第 10 回革新炉ワーキンググループ におけるご質問への回答

令和 8 年 1 月 29 日

資源エネルギー庁原子力政策課

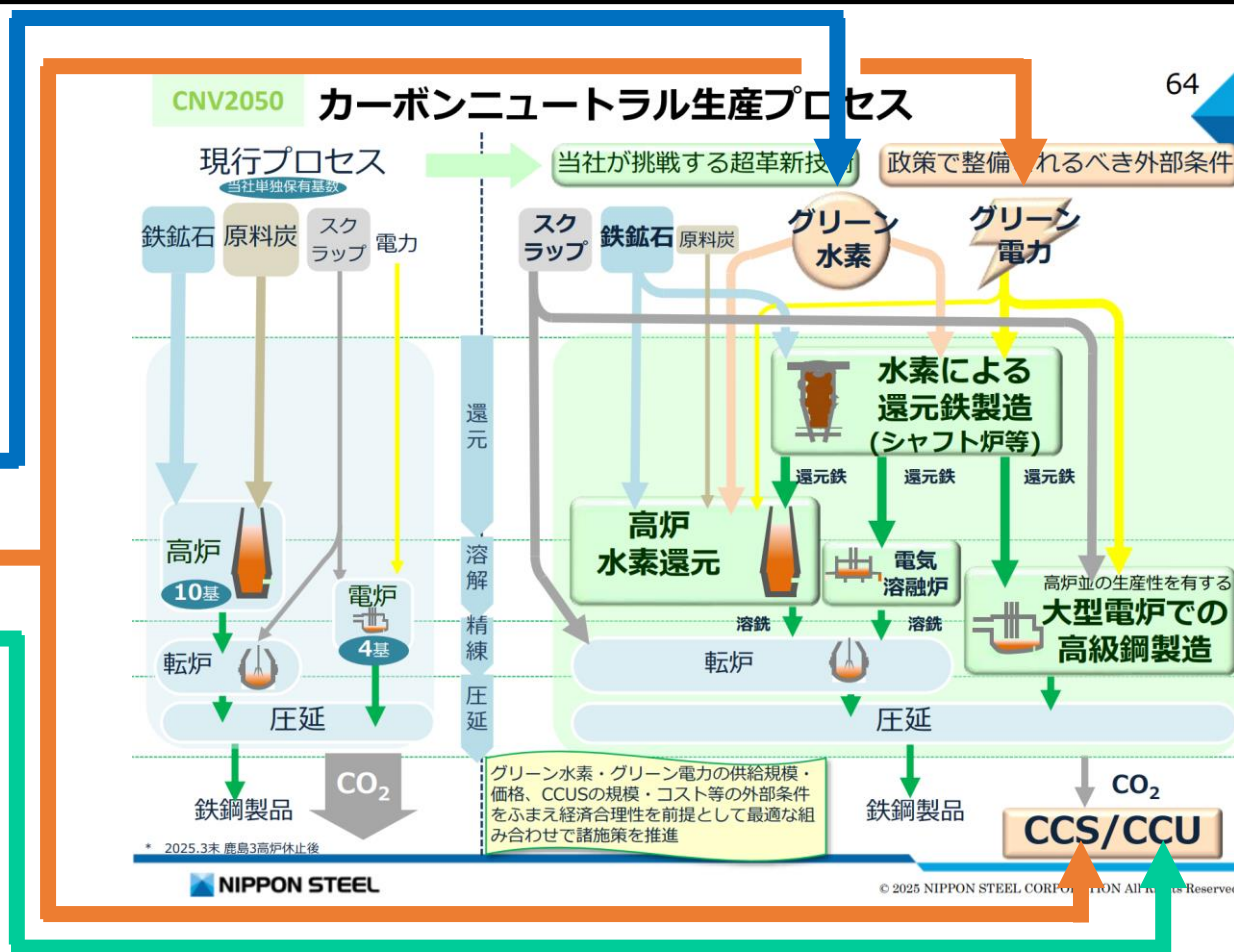
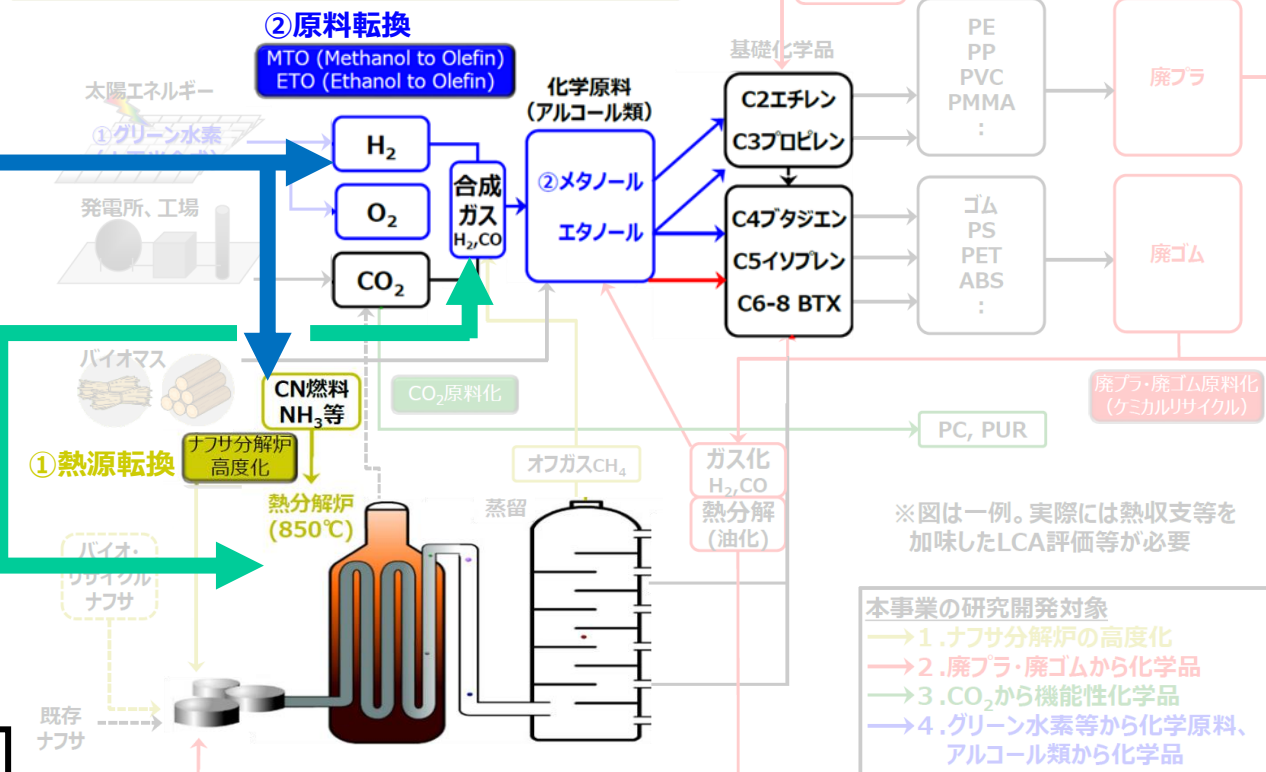
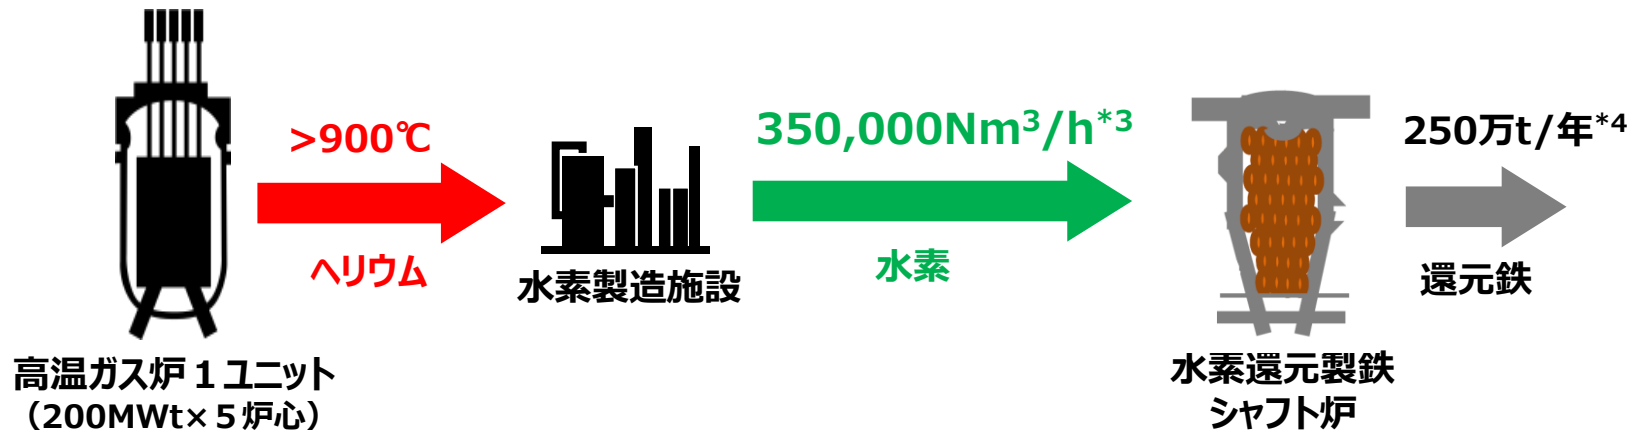
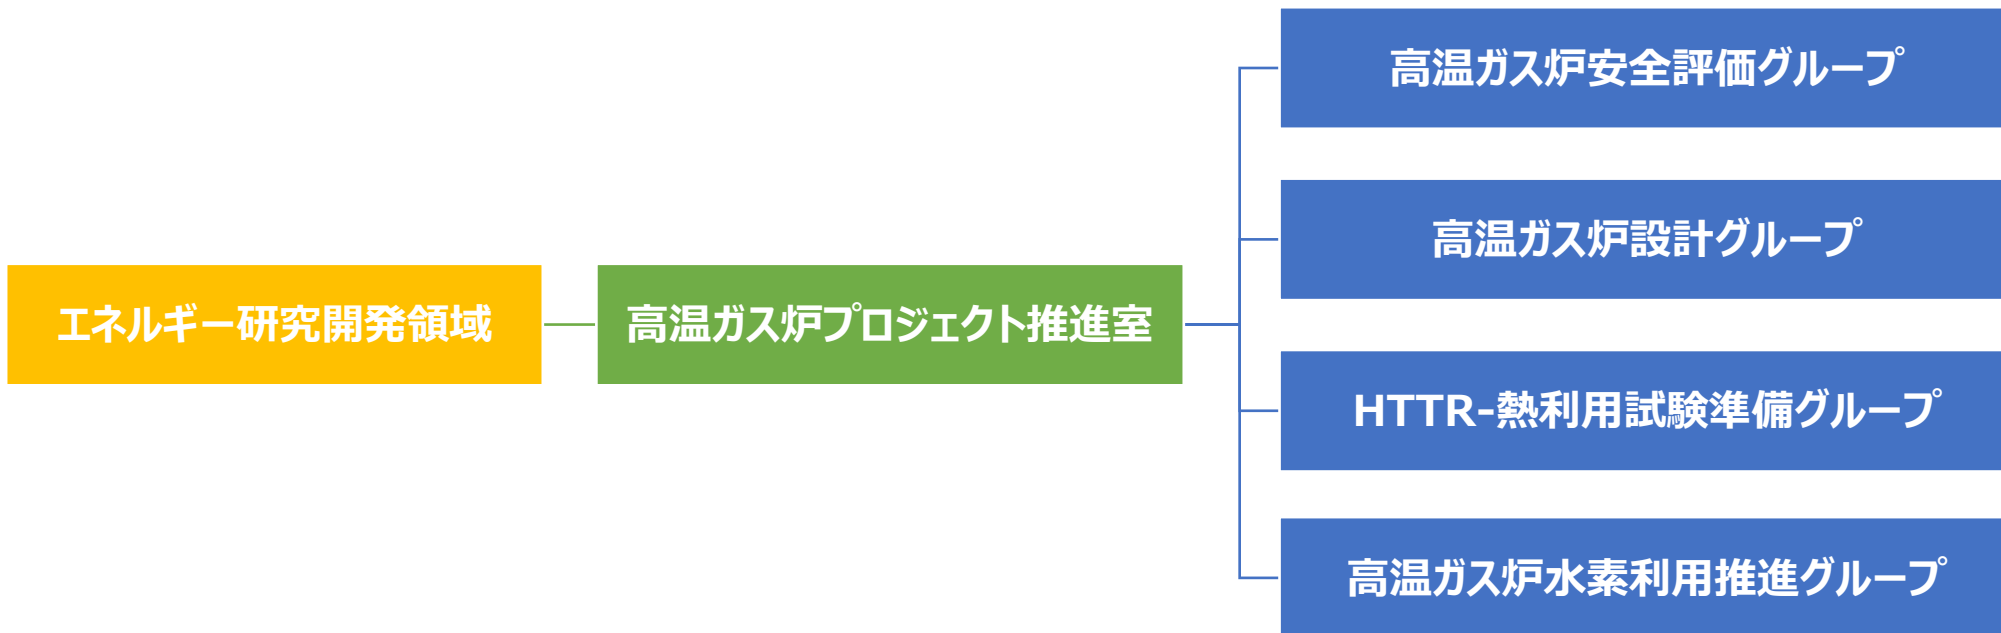
(2-2) 米国ダウ社の工場に高温ガス炉を立地するのは良い事例。日本において同様の事例は想定されていないと思うが、どのようなニーズがあるかを考える必要はある。

大量・安定した多様なエネルギー供給（水素・電気・熱・蒸気）により
製鉄分野の脱炭素化に貢献

大量・安定した多様なエネルギー供給（水素・電気・熱・蒸気）により
石油化学・化学分野の脱炭素化に貢献

- 高温ガス炉は、24時間、365日連続運転する製鉄所が必要とする膨大な水素量を安定的に供給可能
- 実証炉と同規模の高温ガス炉 1 ユニット（5 炉心）^{*1}で、商用規模の水素還元製鉄シャフト炉 1 基に必用な水素を供給可能^{*2}
- 同量を太陽光発電で供給するには、広大な敷地面積が必要（高温ガス炉の約1000倍以上¹⁾）

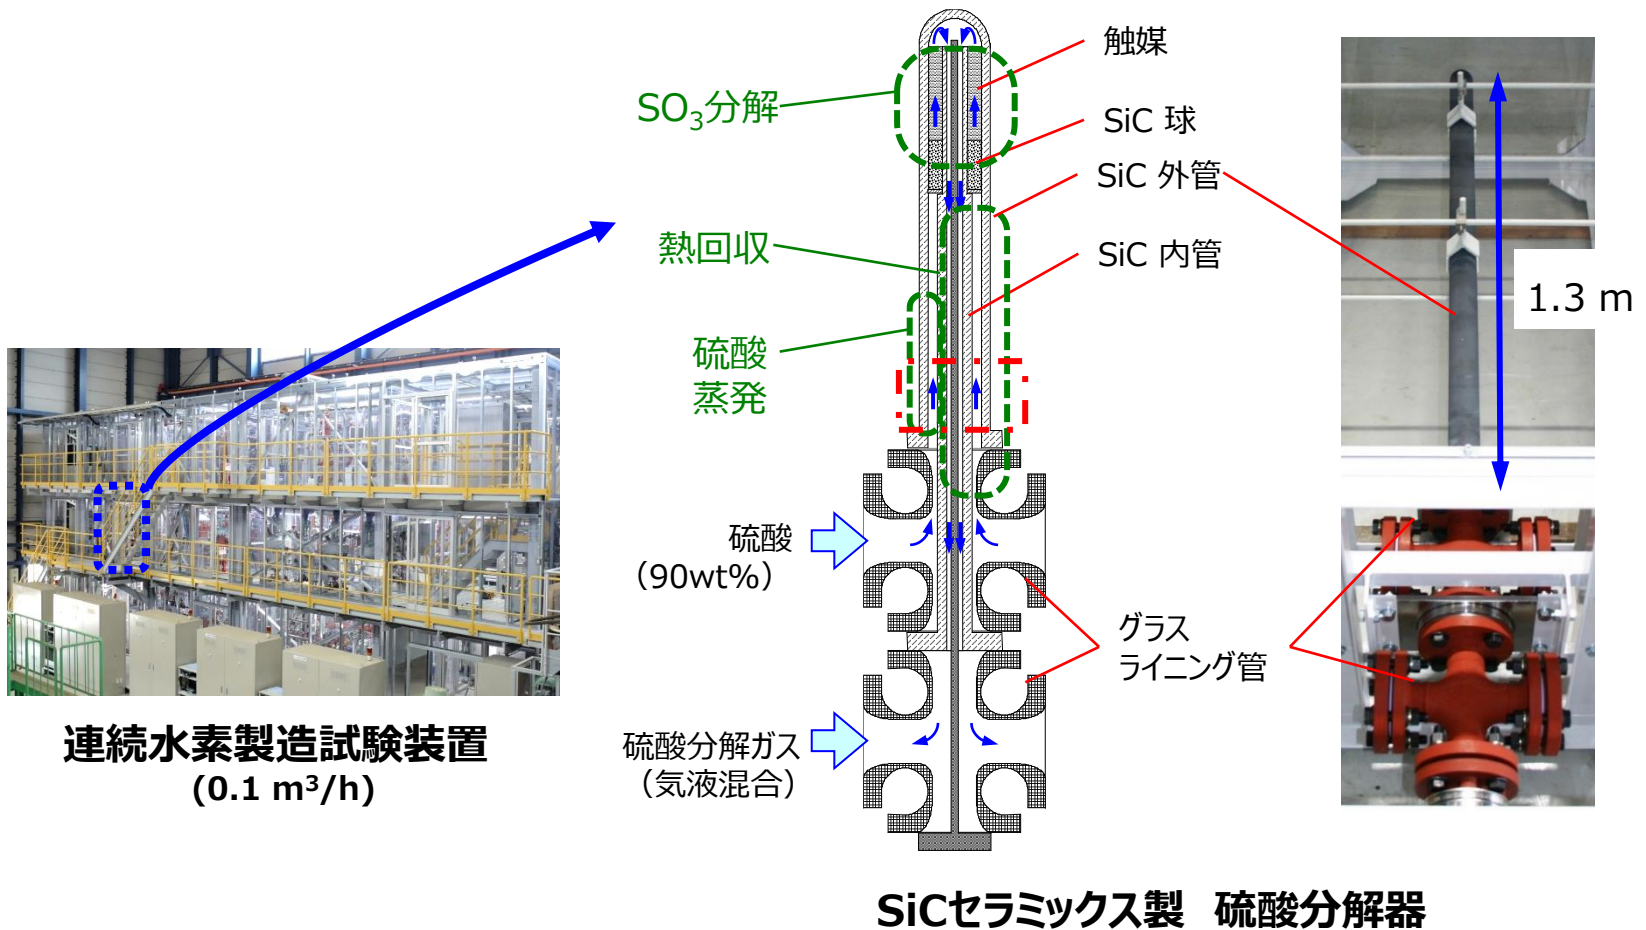
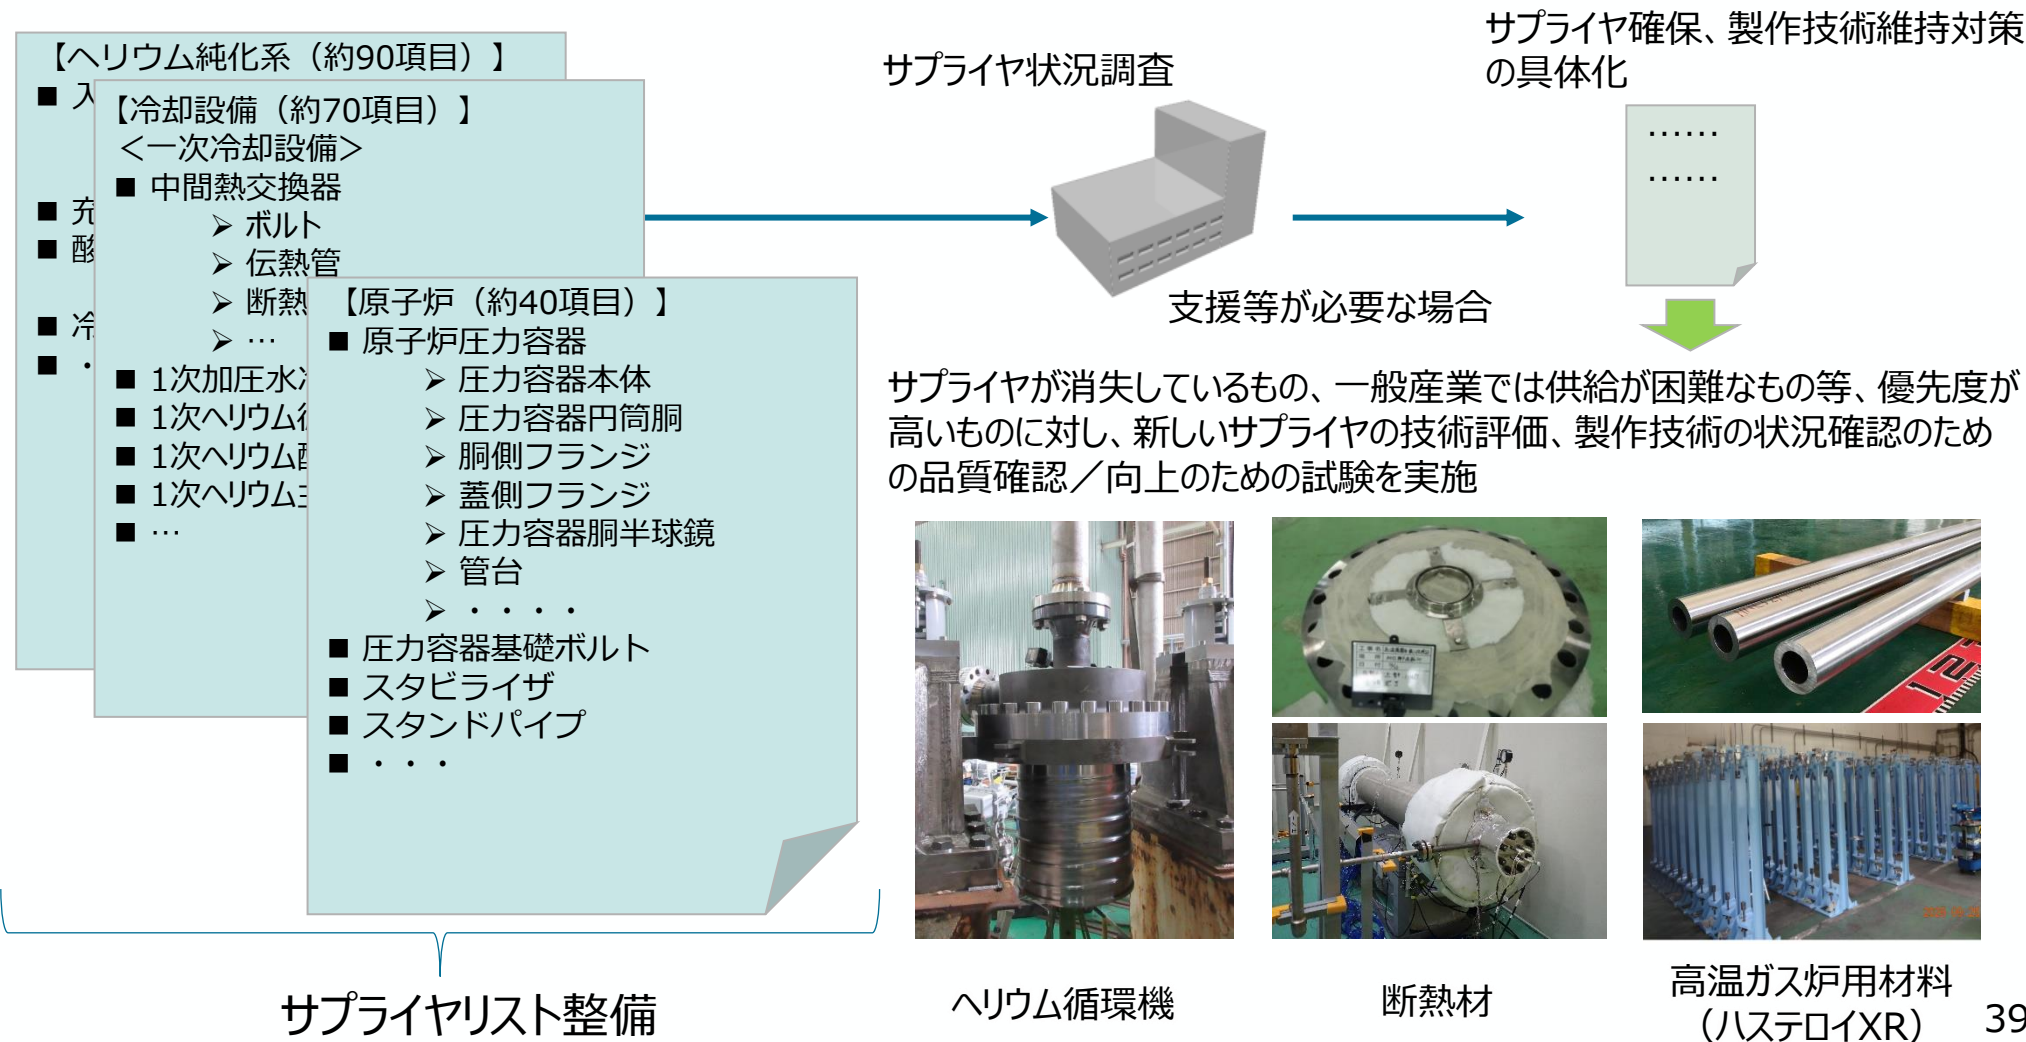
(2 - 4) サプライチェーンの問題として、燃料だけでなくプラントシステムを構成する部品にも不安がある。開発を始めて時間が経ちすぎているため、技術が絶えていたり国内外も含めて入手が困難になっていたりする。高温ガス炉では、高温で使用する部品のなかで、IS法を用いるシリコンカーバイド、高温ガスタービンなどが産業技術として継承されているのか不安である。人材も同様で、必ずしも軽水炉システムと共通する技術や運転スキル、設計・製作が共通しているわけでもなく、継承がなされているか不安である。

- 国内で蓄積した燃料製造技術を民間からJAEAに移管し、知財取扱い等の整備を経て関連技術を保護
- 今後はJAEAを技術供与元とし、将来の燃料製造機関に製造技術を供与することで国内実証炉燃料を確保

- 国内調達を優先
- これが成立しないケースに備え、海外調達をオプションとして複数の調達候補と交渉
- 国内と海外検討は同時並行で推進

- IS法では、高温硫酸沸騰環境で唯一利用可能なSiCセラミックスを使用することが必要
- JAEAは、SiCセラミックス製の硫酸分解器を開発し、連続水素製造試験装置に組み込み、水素製造試験により使用できることを確認
- 実用規模の硫酸分解器は、SiCセラミックス管を長尺化（～約2.3m）、多管化により処理量を増加する予定
- SiCセラミックス製硫酸分解器の主要部品である常圧焼結SiCはクアーズテック合同会社が製作可能

- 実証炉向けサプライチェーン維持・再構築を目指し、22年度までに調達品/サプライヤリスト整備を完了
- 今後、実証炉向け製作/調達時期を見据え、計画的にサプライヤの確保、製作技術の維持を図る
